NÁZEV AKCE:	Optimalizace trati Praha Smíchov (mimo) - Černošice (mimo), varianta nadjezd
PŘEDMĚT JEDNÁNÍ:	Projednání s MČ Praha-Velká Chuchle a IPR
DATUM:	11. dubna 2022
MÍSTO:	Úřad MČ Praha-Velká Chuchle
ÚČASTNÍCI:	Správa železnic, SUDOP PRAHA a.s., MČ Praha-Velká Chuchle, IPR
ZAZNAMENAL:	Miroslav Krsek

Předmětem jednání byly podmínky pro stavební řízení stavby „Optimalizace trati Praha Smíchov (mimo) - Černošice (mimo), varianta nadjezd“. Jde o dokumenty:

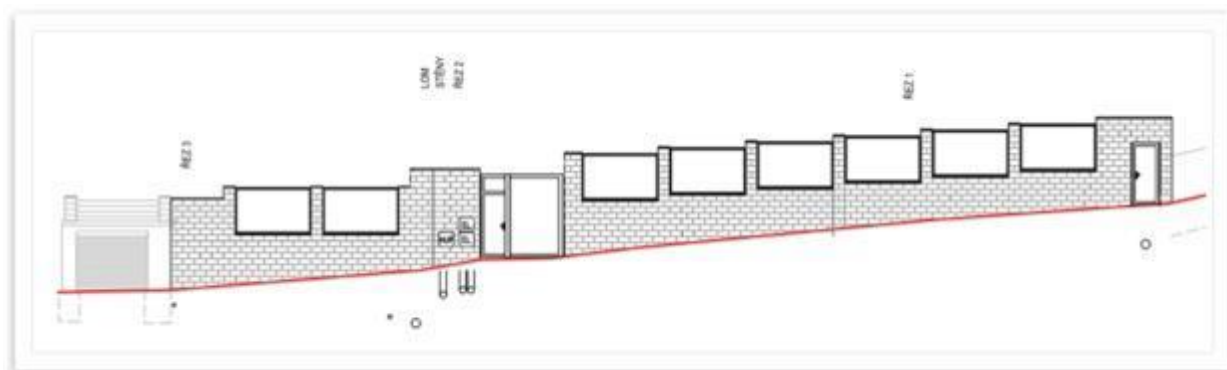
2. Požadujeme prověřit příslušná protihluková opatření, zejména potřebu výstavby protihlukové stěny v navrhovaném rozsahu. Zvláštní důraz musí být kladen na architektonické ztvárnění této doplňkové stavby v kontextu městské zástavby.

Zástupci IPR požadují zohlednit ve hlukové studii snížení rychlosti na 30 nebo 40 km/h a použití tichého asfaltu s tím, že nesouhlas TSK s tímto tichým asfaltem je řešitelný komunikací mezi MHMP a TSK.

Rozsah navržených protihlukových opatřeních byl ověřen Hlukovou studií, viz část dokumentace B.4.2. Rozsah byl projednán s Hygienickou stanicí HMP. Investor stavby SŽDC nechal zpracovat na Hlukovou studii oponentní hlukovou studii, která navržený rozsah potvrdila.

Vliv na výstupy hlukové studie budou prověřeny, projektant ale předpokládá vliv zanedbatelný. Projektant upozorňuje, že souhlas TSK jako budoucího správce komunikace je nutný.

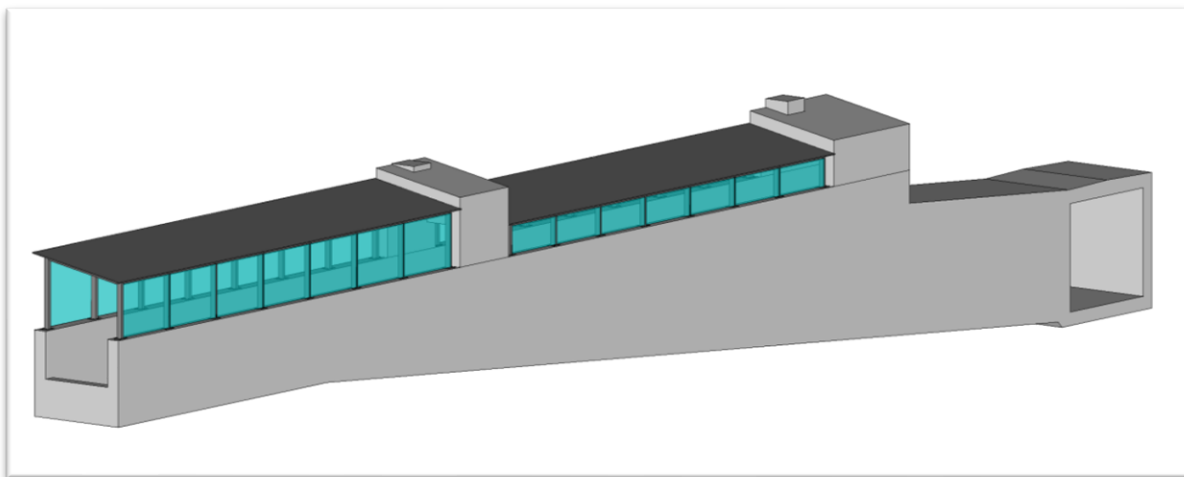
3. Požadujeme, aby povrchová úprava opěrných a zárubních stěn byla kamenná, akceptovatelné jsou i gabionové koše. Řešení s použitím přírodních materiálů přispěje k citlivému včlenění stavby do předmětného území.

Opěrné a zárubní stěny nesplňují požadavek na požadované materiálové řešení kamenem resp. gabionovou stěnou. Projekt počítá se standardními železobetonovými zdmi, bez jakéhokoli architektonického výrazu. Požadavek nebyl zpracován.

V řešeném záměru je jedna opěrná zeď podírající novou komunikaci směřující podél tratě na silniční nadjezd (ulice Nad Drahou). Povrch zdi však musí být v souladu s hlukovou studií pohltivý (odraz hluku směrem k ulici pod Slákou). Povrch zdi tak musí být obložen protihlukovou vrstvou (například LIAPOR).

Důvody použití protihlukového obkladu byly vysvětleny. U kamenné zdi tyto požadavky nejsou splněny. U gabionové zdi pouze částečně, je zde ale zase problém se 100% upevněním zábradelního svodidla, kdy by u jeho vylomení došlo k pádu vozidla do kolejí koridorové trati. Gabionová zeď má tlustší konstrukci a nevešly by se za ní všechny inženýrské sítě s logickými požadavky na přístupnost při opravách. Není záruka stejné životnosti s ŽB zdí.

Podobu protihlukového obkladu lze vybírat v součinnosti s IPR s ohledem na architektonický výraz.

Závěr z jednání: IPR požaduje prověřit obklad ŽB opěrné zdi gabiony kotvenými do této zdi. Projektantovi není známo, že by toto řešení bylo někde použito, pokud IPR ví o takto realizovaném obkladu, prosíme o informaci. IPR požaduje architektonické ztvárnění povrchu opěrné zdi. Tento požadavek je ze strany investora stavby akceptován a bude předmětem architektonického návrhu.

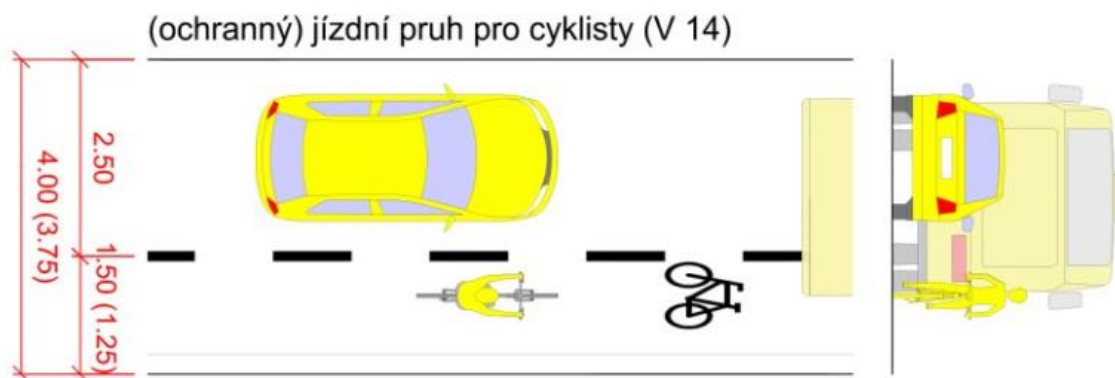
5. Požadujeme doplnit cyklo-integrační opatření v hlavním dopravním prostoru. Akceptovatelným řešením je např. ochranný jízdní pruh pro cyklisty. Jeho zřízení navržená šířka vozovky umožňuje.

Projekt zcela rezignuje na návrh cyklo-integračních opatření. Veškeré vozovky jsou řešeny bez těchto opatření. Požadujeme doplnit.

Ochranný pruh je možné zřídit v souladu s TP 179 pouze v úsecích, kde je šířka jízdního pruhu min. 3,75m. Nelze ho tak vzhledem k šířkovým poměrům (pozemkové limity, zastavěné území) zřídit v celém úseku nově navrhované komunikace (minimální šířka jízdního pruhu je 3,50m).

V projektové dokumentaci je uvedeno, že provoz cyklistů bude v nové ulici Nad Drahou a na silničním nadjezdu v hlavním uličním prostoru. Příčné řezy jsou uvedeny jako příloha č. 3 a č. 5 SO 61-38-01. Vedení cyklotras je uvedeno v příloze č. 3 SO 61-38-91 (SO dopravního značení).

Vedení cyklistů v přidruženém dopravním prostoru není možné z prostorových důvodů. Jde o stísněný prostor sevřený na jedné straně přilehlou zástavbou a na straně druhé železniční tratí. Rozšíření stávající komunikace je provedeno za cenu výstavby opěrné zdi a další rozšíření není možné bez zásahu do sousedním nemovitostí. Šířka jízdních pruhů je dána požadavky DP HMP na odstupy mezi obalovými křivkami pro průjezd kloubových autobusů od obrub a mezi sebou navzájem.

Šířka komunikace mezi obrubami je proměnlivá s ohledem na směrové oblouky a z toho vyplývající rozšíření jízdních pruhů, minimální hodnota od středu komunikace k obrubě je 3,75 m v nejužším místě, na většině úseku pak min. 4,00. Tyto šířky umožňují maximálně případné doplnění integračního opatření pro cyklisty podél obruby dle zmíněných TP 179 obrázků 11 šířky 1,25 m v nejužším místě a 1,50 m na zbytku úseku.

Závěr z jednání: IPR požaduje prověřit snížení základní šířky jízdního pruhu na hodnotu 3,0 metru a tím vytvořit větší prostor pro řešení cyklodopravy: Pro směr do centra Prahy samostatný cyklopruh, pro směr od centra Prahy pak rozšíření chodníku pro využití jak chodci, tak cyklisty. Projektant upozorňuje, že na samostatných pruh a rozšíření chodníku není potřebný prostor mezi zástavbou a opěrnou zdí, a

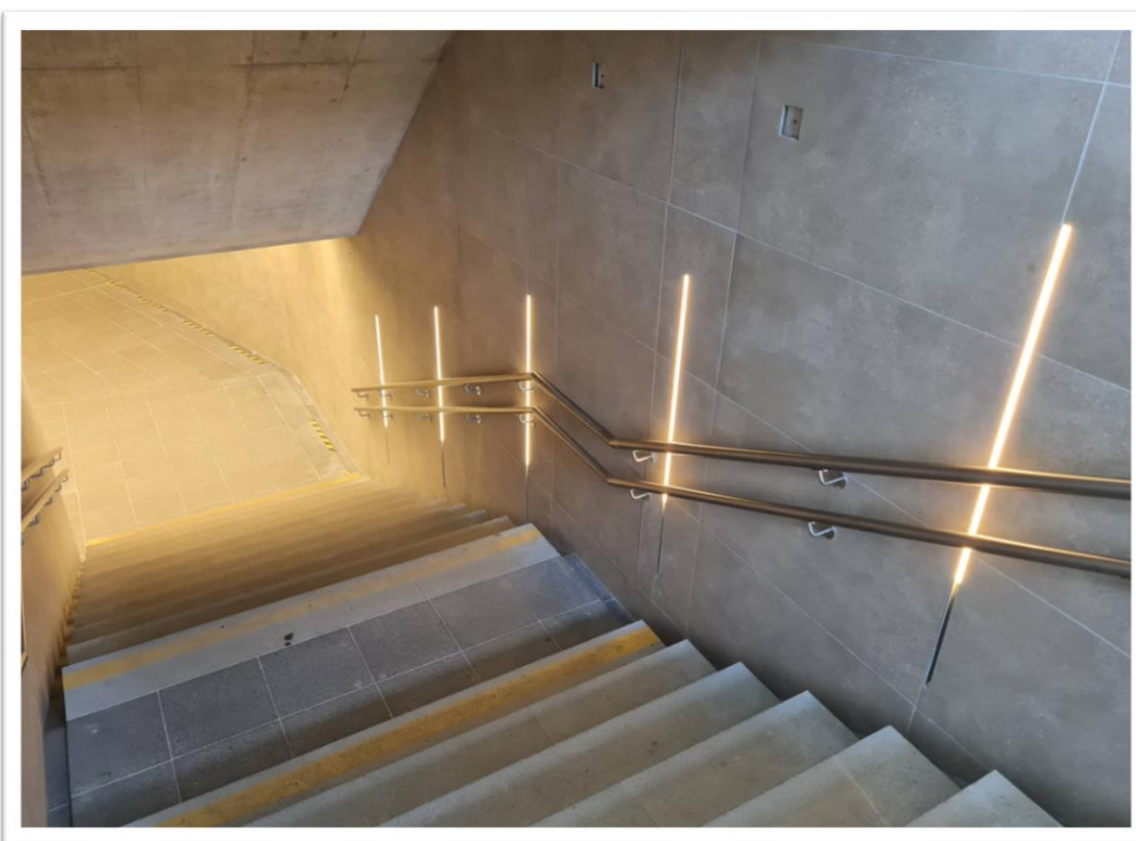
2. Zastropení podchodu doporučujeme řešit zaklenutím (průřez kružnicového segmentu) s indirektním nasvícením. Tento princip, spolu s vhodným materiálovým řešením povrchů, výraznou měrou přispěje k optickému rozšíření profilu podchodu.

Projekt navrhuje standardní konstrukci čtverhranného průřezu složenou z prefabrikátů. Osvětlení je podle všeho též standardní. Z našeho doporučení nebylo nic prověřeno.

Kružnicový tvar stropu by znamenal nutnost snížení podchodu o cca 1,5 m. To znamená prodloužení přístupových schodišť a především prodloužením bočního výstupu k zastávce, a to o 1,5m x 12 (sklon 1:12), tedy o 18 metrů, což již není možné s ohledem na omezení prostoru přechodem pro chodce a zastávkou MHD. Navíc by pěší při každém průchodu překonávali navíc ztracený spád 1,5 m, což zhoršuje bariéru tvořenou železniční tratí.

Závěr z jednání: Navržené řešení stropu bude zachováno.

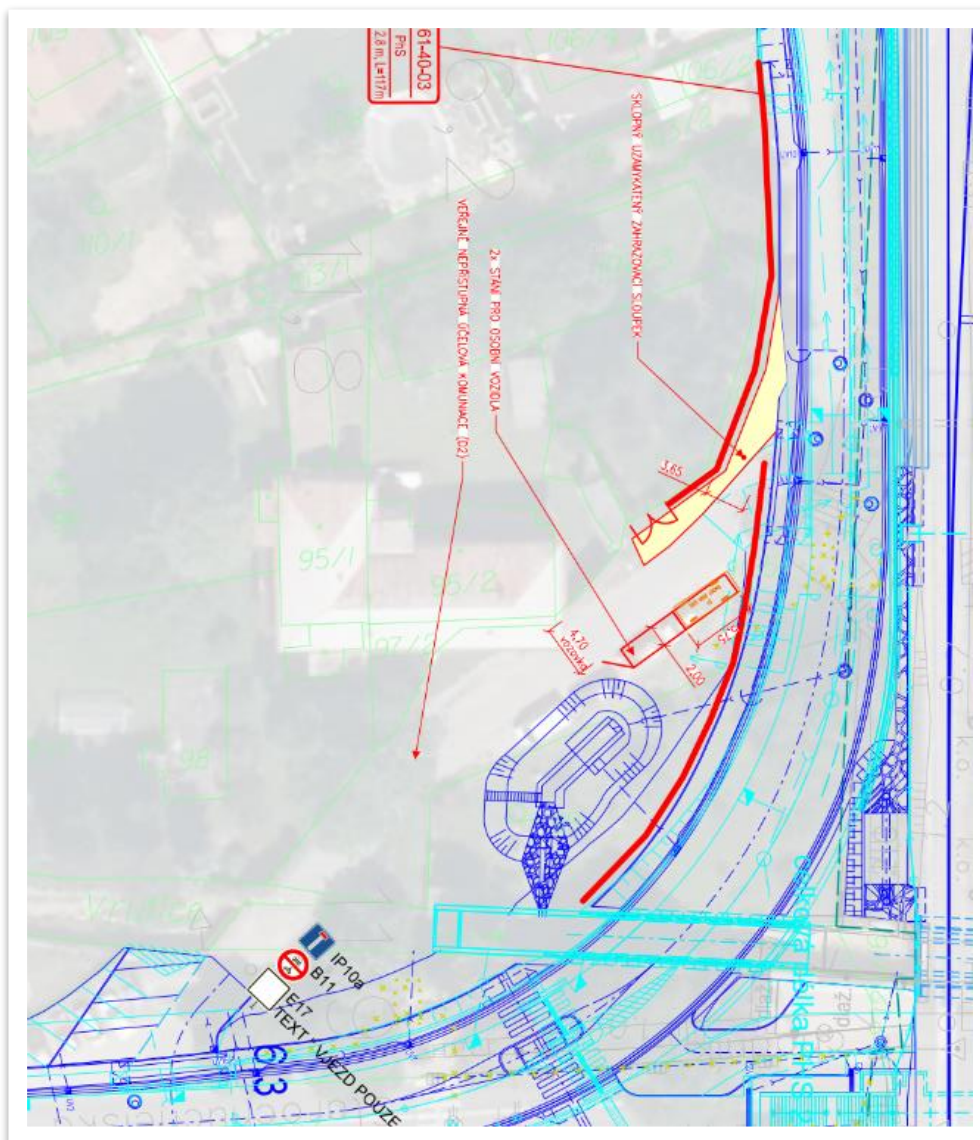
1. Realizace **protihlukových opatření na tělese nadjezdu** (např. tichý asfalt atp.).

Realizace komunikace s tichým asfaltem je technicky možná /drenážní koberec, gumoasfalt). Je však nutný souhlas TSK, dosavadní postoj je záporný (Ing. Kaliba).

Závěr z jednání: MČ se pokusí prosadit na TSK tichý asfalt v této lokalitě.

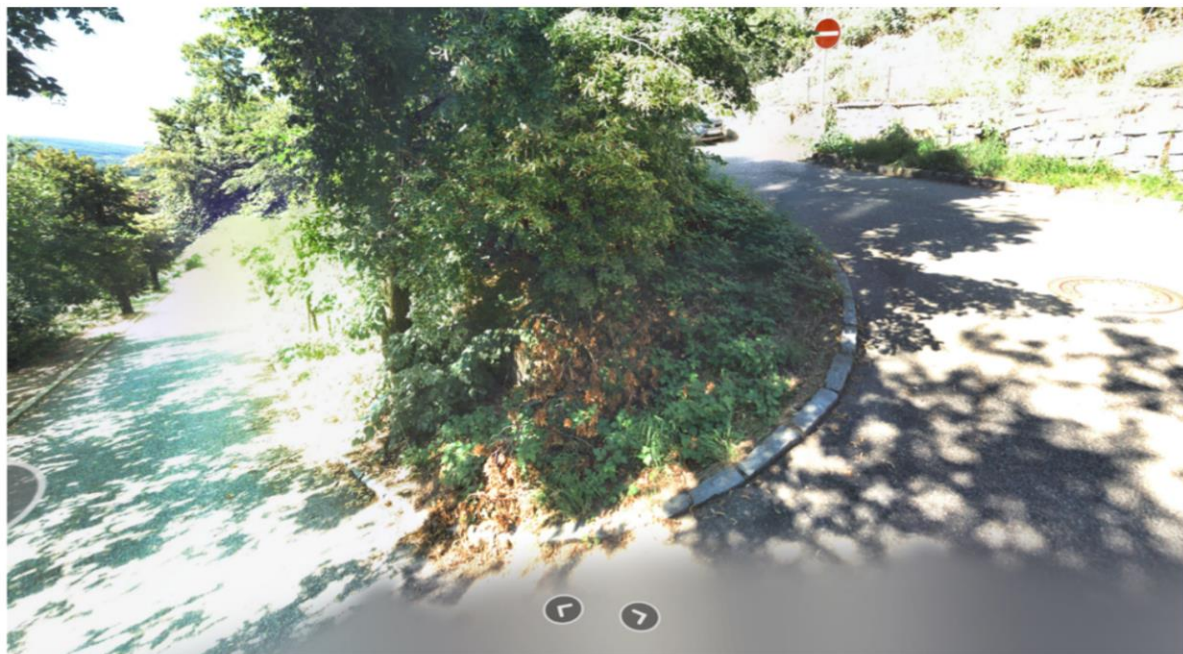
3. **MČ požaduje upravit především křižovatku ulic v Nad Drahou - Pod Akáty (ostrá zatáčka), Starochuchelská - Pod Akáty (mostek) a případně všechna další místa, která po změně dopravního režimu navazujících komunikací vyplývajících z územního rozhodnutí ze dne 8.11.2019, č.j. 011150/L19/OVDŽP nebudou splňovat zákonné požadavky (šíře komunikace a poloměru zatáčení v některých směrových obloucích komunikace). Tyto úpravy vyplývající ze změny dopravního značení požadujeme dokončit před předáním nadjezdu do užívání.**

Úpravy uvedených křižovatek nikdy nebyla součástí stavby, a to ani v předcházejícím projektu z roku 2010 ani ve stupni DÚR.

Křižovatka ulic v Nad Drahou / Pod Akáty s výstavbou nadjezdu nesouvisí, ostrá „zatáčka“ je v dnešním stavu. Dojde pouze ke zjednosměrnění horní části ulice Nad Drahou (nad ulicí K Mrázovce). Výstavba nadjezdu neznamena ani zvýšení zátěže těchto ulic, neboť intenzita provozu v ulici Pod Akáty je dán pouze počtem začátků a konců cest v této ulici. Jde o 45 vozidel za den, ve výhledu 2040 o 50 vozidel (viz Aktualizace dopravního modelu Velká Chuchle, AF-CITYPLAN s.r.o. 07/2017).

Vzhledem ke stísněným poměrům a oblouku malého poloměru při současném stoupání by bylo vhodné vyřezat zeleň na „poloostrově“, případně doplnit dopravní zrcadlo jako prevenci před střetem chodec X vozidlo).

Závěr z jednání: Projektant domluví schůzku na silničním úřadě v Radotíně, kde bude snaha domluvit navazující změny v dopravním značení. Tyto změny jsou však mimo plnění této stavby a budou projednávány nezávisle.

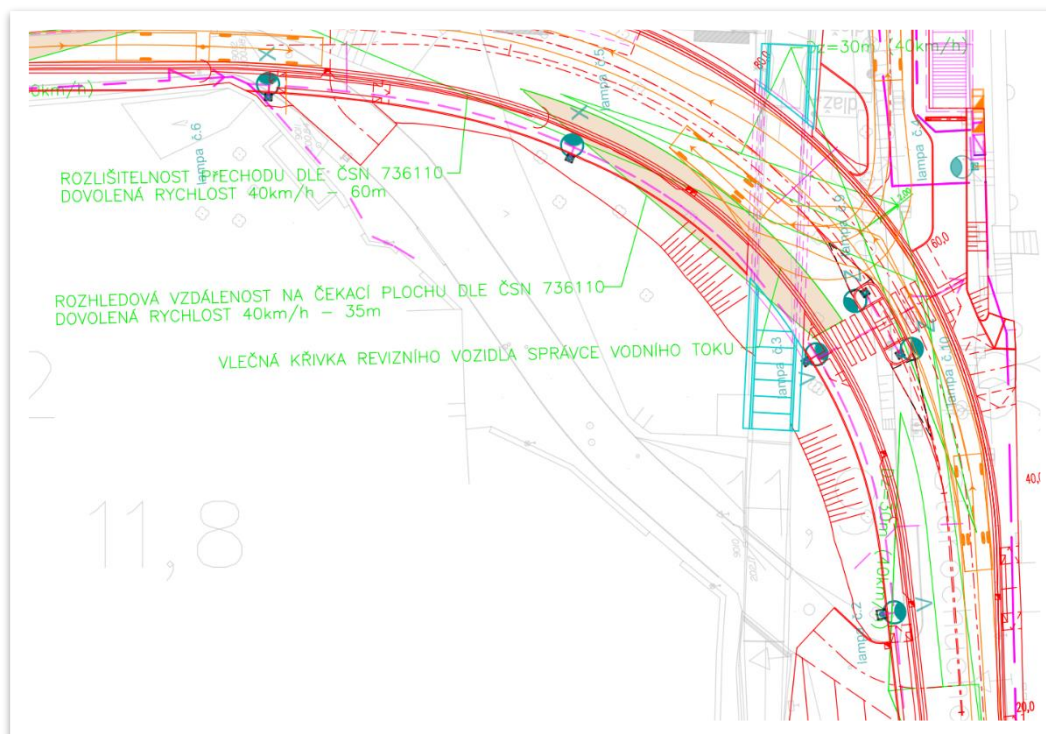
4. **Doplnit o další bezpečnostní prvky nový přechod přes nově vybudovanou silnici v místě napojení na stávající komunikaci Starochuchelská.** Přechod je v zatáčce a bude poměrně frekventovaný a je třeba v max. možné míře zvýšit jeho bezpečnost a doložit, zda vyhovují rozhledové poměry před přechodem.

Dle Technických podmínek 85 Ministerstva dopravy „Zpomalovací prahy“ ze dne 31.7.2013 nelze v tomto místě (sběrná komunikace) zpomalovací práh navrhnout.
